**Convenio de líneas de carga de 1966**  
***incluidas las Interpretaciones***  
***unificadas revisadas***

Edición de 2021

**Fe de erratas y correcciones/Suplemento**  
Diciembre de 2023

**Fe de erratas y correcciones**

Mapa de zonas y regiones periódicas

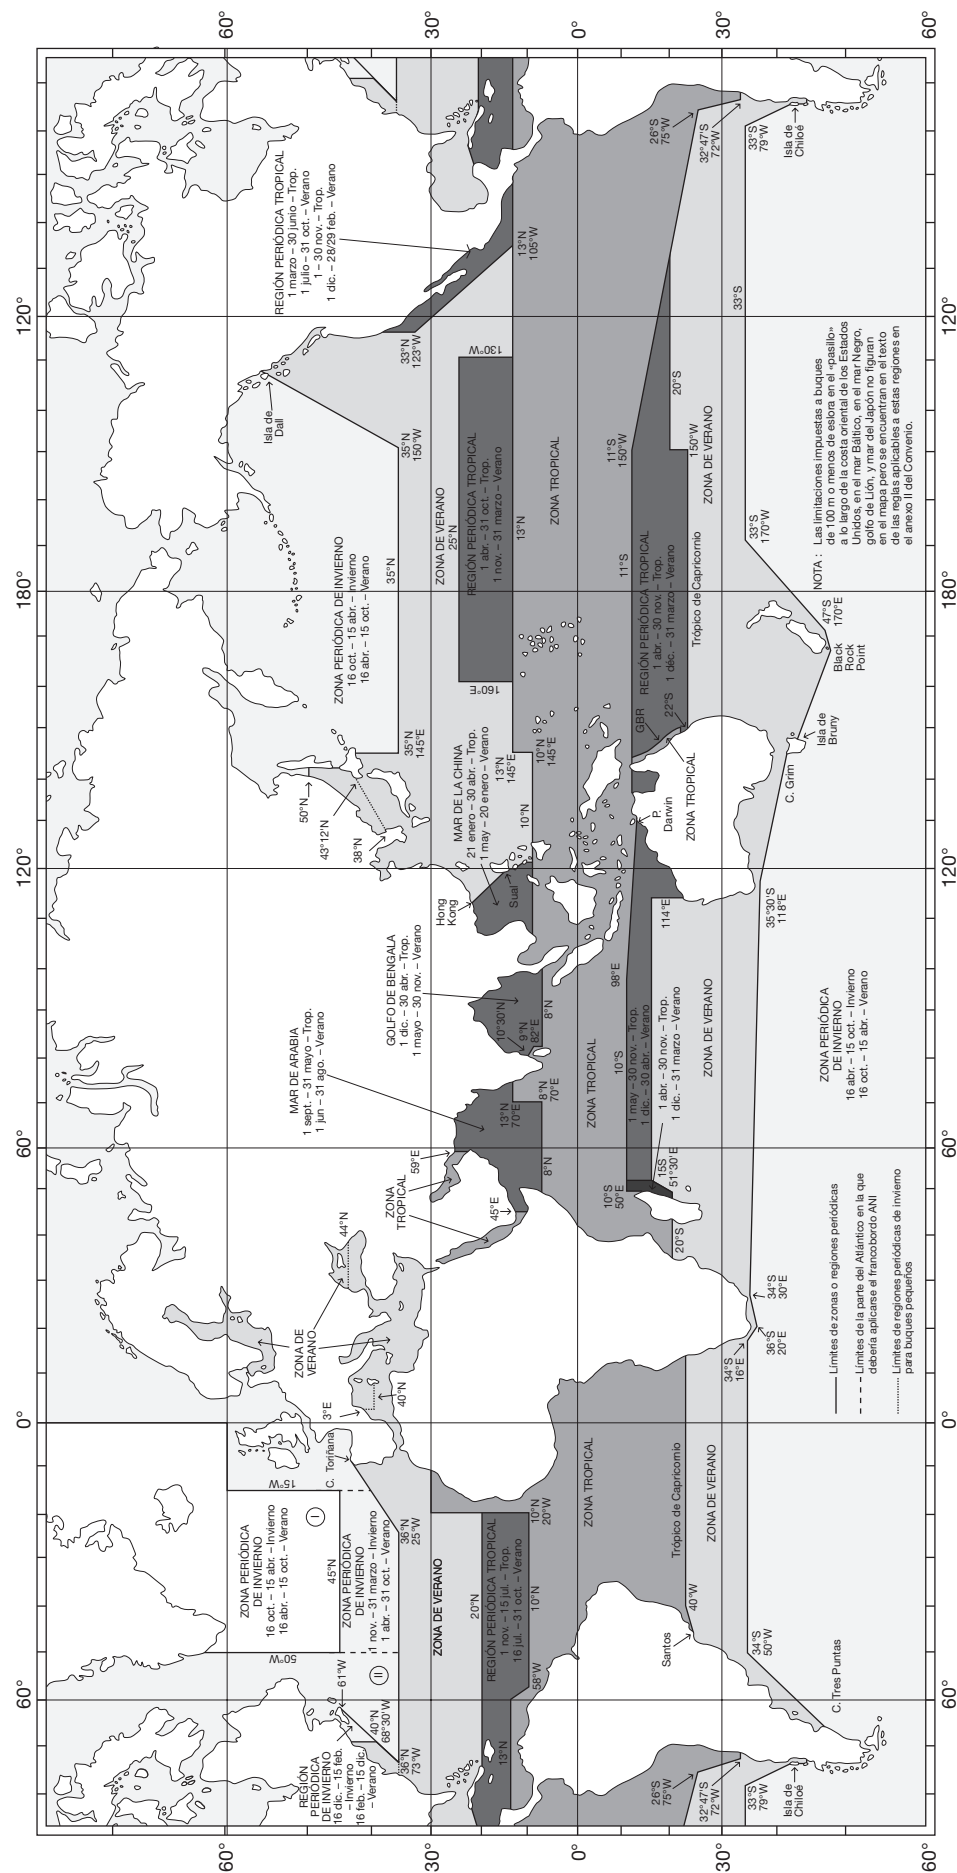
2 *De conformidad con las coordenadas geográficas que figuran en la regla 47 titulada «Zona periódica de invierno del hemisferio sur», en el **Mapa de zonas y regiones periódicas** que figura en la página 64, las coordenadas geográficas del Trópico de Capricornio se enmiendan del siguiente modo: sustitúyase el punto de la coordenada en la latitud 34° S, longitud 17° E por latitud 34° S, longitud 16° E; sustitúyase latitud 35°10'S, longitud 20° E por latitud 36° S, longitud 20° E, y sustitúyase latitud 34° S, longitud 28° E por latitud 34° S, longitud 30° E. El mapa queda como figura a continuación:*

3 De conformidad con las coordenadas geográficas que figuran en la regla 47 titulada «Zona periódica de invierno del hemisferio sur», en el **Mapa de zonas y regiones periódicas** que figura en la página 166, las coordenadas geográficas del Trópico de Capricornio se enmiendan del siguiente modo: sustitúyase el punto de la coordenada en la latitud 34° S, longitud 17° E por latitud 34° S, longitud 16° E; sustitúyase latitud 35°10'S, longitud 20° E por latitud 36° S, longitud 20° E, y sustitúyase latitud 34° S, longitud 28° E por latitud 34° S, longitud 30° E. El mapa queda como figura a continuación:
